VESTFOLD OG TELEMARK FYLKESKOMMUNE
NY FASTLANDSFORBINDELSE FRA FÆRDER
DETALJREGULERINGSPLAN

GEOTEKNISK RAPPORT

OPPDRAGSNR.	DOKUMENTNR.				
A122639	RAP-RIG-003				
VERSJON	UTGIVELSESDATO	BESKRIVELSE	UTARBEIDET	KONTROLLERT	GODKJENT
2.0	31.10.2022	Til PKK3 kontroll	TLSL	MDMR	OLER
3.0	06.06.2023	Til PKK3 kontroll	TLSL	MDMR	OLER
4.0	09.06.2023	Endelig versjon	TLSL	MDMR	OLER

Rapporten er revidert etter tredjepartskontroll(PKK3) hos VFK og endelig versjon gis ut som revisjon 4.

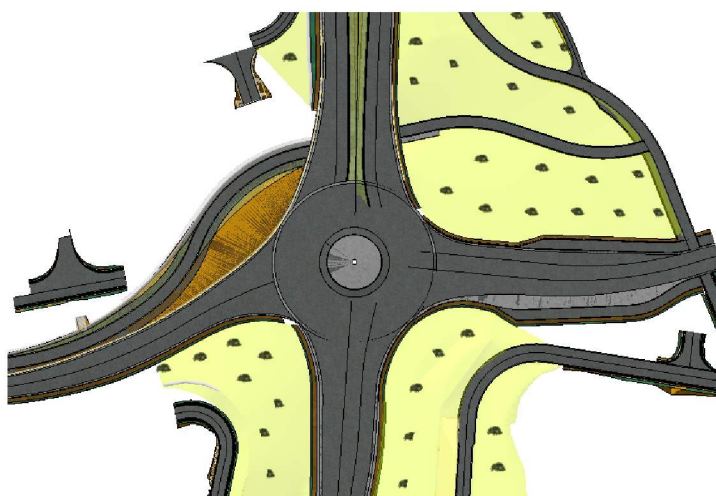
Kommentert [MSS26]: Disse endringene skal vises på plan og snitt. Siden terrenget stiger mot Ramberg tunnelen, skal forlenges snittet 3000_E i tegn nr, V3001 mot tunnelportalene for å sikre at stabiliteten langs skråningen ivaretatt.

Kommentert [MSS27]: Ikke forelagt for kontroll

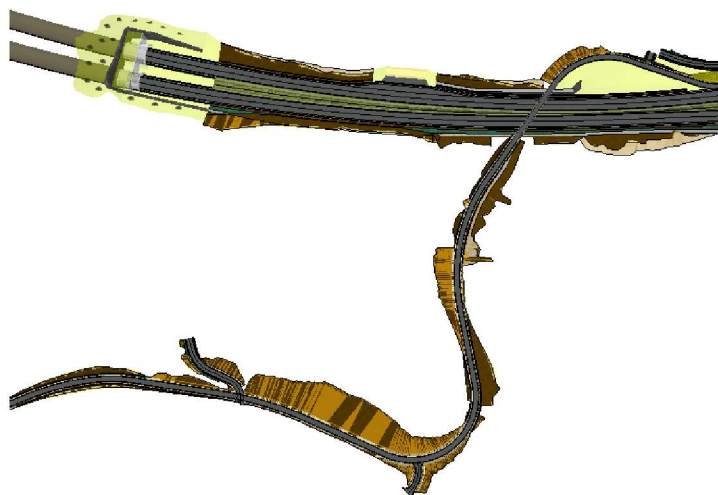
Kommentert [MSS41]: Mentet Smørberg? Disse endringene/vedleggene er ikke forelagt for kontroll.

Kommentert [TS42R41]: Stemmer. Rettes opp.
